Observations du "Collectif des pétitionnaires" reçues le 19 décembre 2018 à 23h32

Le collectif des pétitionnaires souhaite présenter les remarques et questions suivantes concernant l'enquête publique relative à la création d'un site de transit et de stockage de boues de dragages sur les communes de Château l'Abbaye et Mortagne-du-Nord.

distribution spatiale des teneurs en Zn & Pb issus de retombées atmosphériques
industrie de métallurgie de métaux non-ferreux (Mortagne-du-Nord)

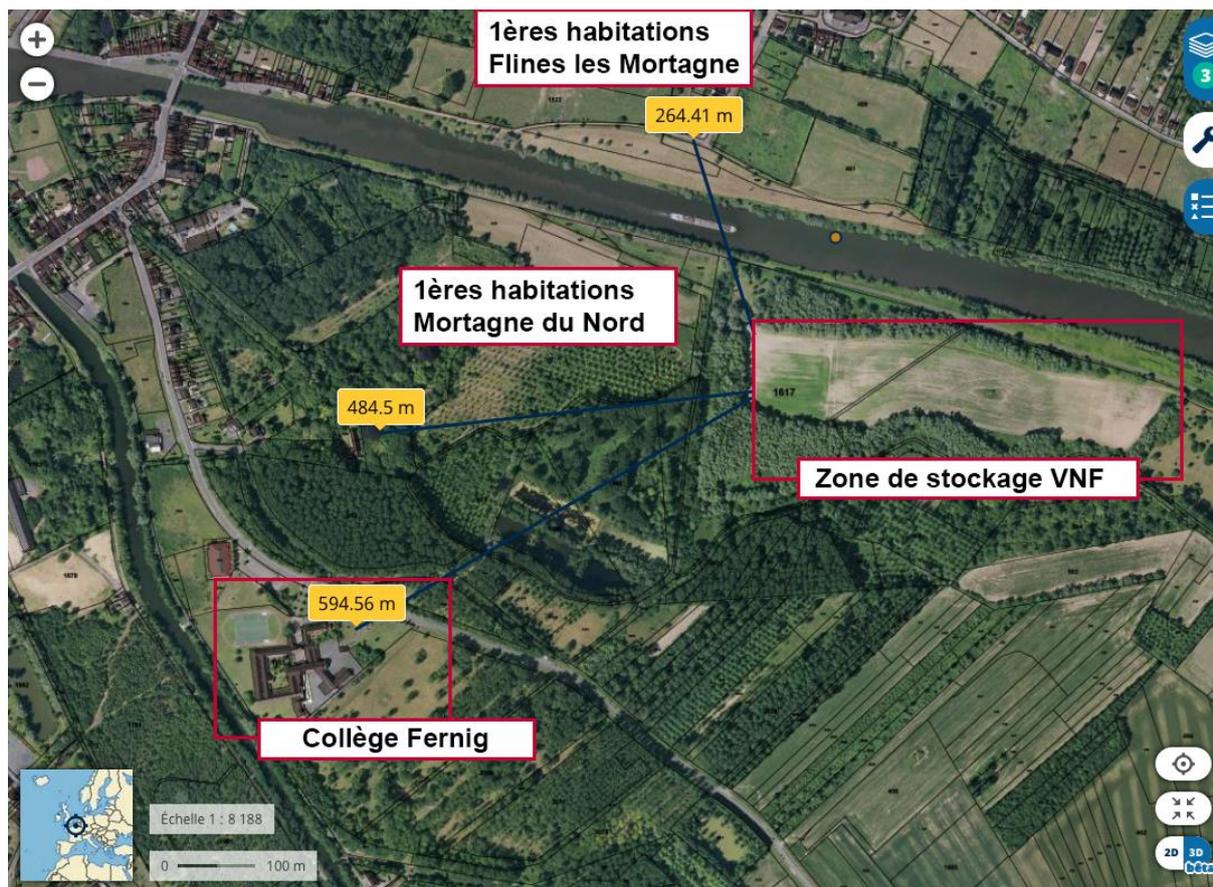
Comme le montre la carte, cette pollution ne se limite pas au seul site industriel de la CRAM. Des précautions particulières doivent être adoptées par les habitants de cette zone : ils doivent éviter de faire un potager car consommer les légumes du jardin représente un risque pour leur santé. De même tous les travaux de terrassement se doivent d'être arrosés pour empêcher les poussières chargées en métaux lourds de s'envoler.

Le site pressenti par VNF se trouve dans la zone la plus chargée (couleurs les plus foncées) en plomb et en zinc.

Illustration n° 10 : Risques d'inondation au droit de la zone d'étude (source : Infoterre)

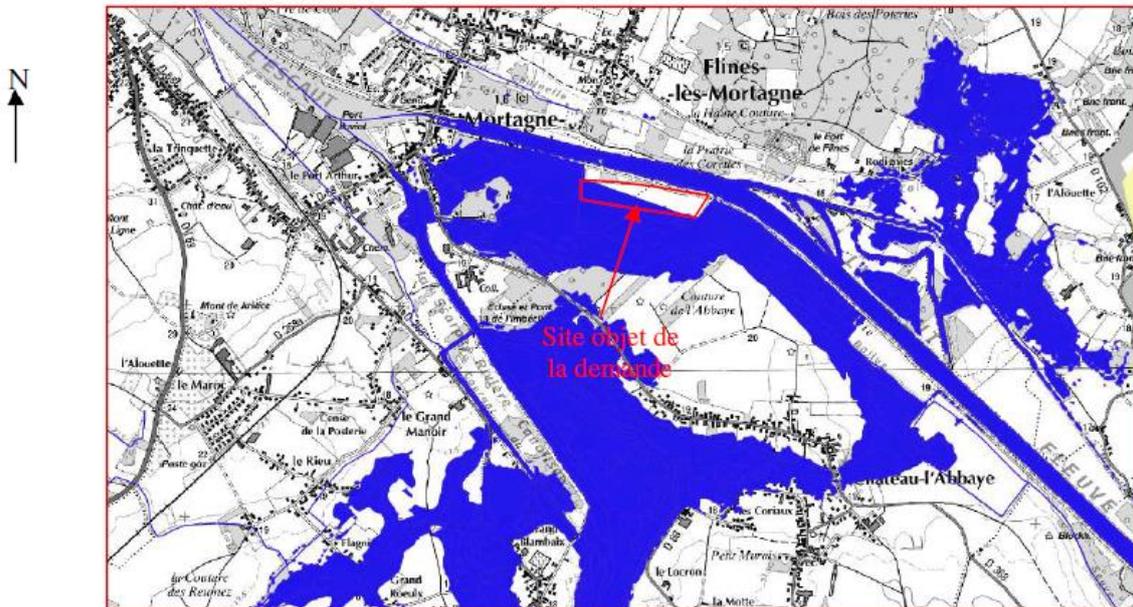
La DDTM et la DREAL ont indiqué que la partie Sud-Ouest du site se trouvait dans une partie réputée inondable.

L'argument n'a pas été pris en compte par VNF au motif que les communes de Mortagne-du-Nord et de Château l'Abbaye n'ont pas de PPRI.

L'absence de PPRI ne dispense cependant pas chacun d'entre nous de prendre ce risque en considération pour la sécurité de tous. Les riverains se voient interdire de menus travaux pour éviter de reporter le risque d'inondation sur leurs voisins. Ici, des digues de 5 mètres de haut vont être construites et vont reporter le risque d'inondation sur leurs habitations situées à 300m à vol d'oiseau, pour les plus proches.

Les riverains estiment donc que les risques d'inondation sont accrus par le projet et que VNF retiennent les données plus favorables à leur projet sans prendre, conformément au principe de précaution, des éléments d'information d'autorités telles que ceux de la DDTM et la DREAL.

Le risque est d'autant plus important que le site est entouré intégralement de zones inondables⁷ et de zones humides.
